श्री बालामुरुगन डी०,भा.प्र.से., जिलाधिकारी, जहानाबाद के द्वारा दिनांक 22-06-2012 को प्राथमिक स्वास्थ्य केन्द्र, ओकरी का किये गये औचक निरीक्षण का निरीक्षण टिप्पणी :-

दिनांक 22.06.2012 को अपराहन 12.30 बजे प्राथमिक स्वास्थ्य केन्द्र, ओकरी का औचक निरीक्षण किया गया। निरीक्षण के दौरान निम्न स्थिति पाई गई :-

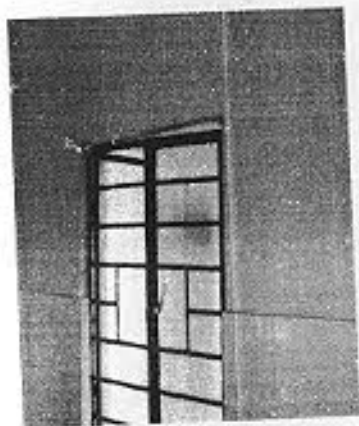
2. सफाई :- निरीक्षण के दौरान पाया गया कि जो नाला बना हुआ है, उसे भवन निर्माण होने के क्रम में बालू आदि सामग्री के नाले में जाने के कारण पानी की निकासी नहीं हो रही है। कई स्थान पर निर्मित नाला टूट गया है, जिसकी मरम्मत नहीं कराई गई है। चापाकल के पास प्लेटफार्म का निर्माण नहीं कराया गया है, जिसके कारण पानी का जमाव एवं गंदगी लगी हुई थी। प्रखण्ड स्वास्थ्य प्रबंधक, ओकरी इस संबंध में अपना स्पष्टीकरण समर्पित करें कि क्यों अस्पताल में गंदगी व्याप्त है तथा आपके स्तर से इसकी सफाई क्यों नहीं कराई गई है।

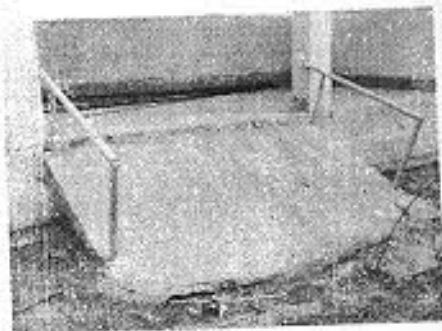
4. ऑपरेशन कक्ष :- नवनिर्मित ऑपरेशन कक्ष का निरीक्षण करने के दौरान पाया गया कि ऑपरेशन थियेटर में जाने के लिए जो रैम्प बनाया गया है, वह अत्यंत ही उंचा है जिस पर मरीज को किसी भी स्थिति में लाना-लेजाना संभव नहीं है। इसे अविलम्ब तोड़कर आरामदायक रैम्प बनायें। खिड़कियाँ एवं दरवाजे का जो फिनिशिंग किया गया है वह अत्यंत ही टेंडा-मेडा है, जिसकी मरम्मत कराने की आवश्यकता है।

इससे स्पष्ट है कि कार्य अत्यंत ही घटिया किस्म का किया गया है। इन सभी का सुधार कराने तक आपके वेतन भुगतान पर रोक लगाई जाती है।
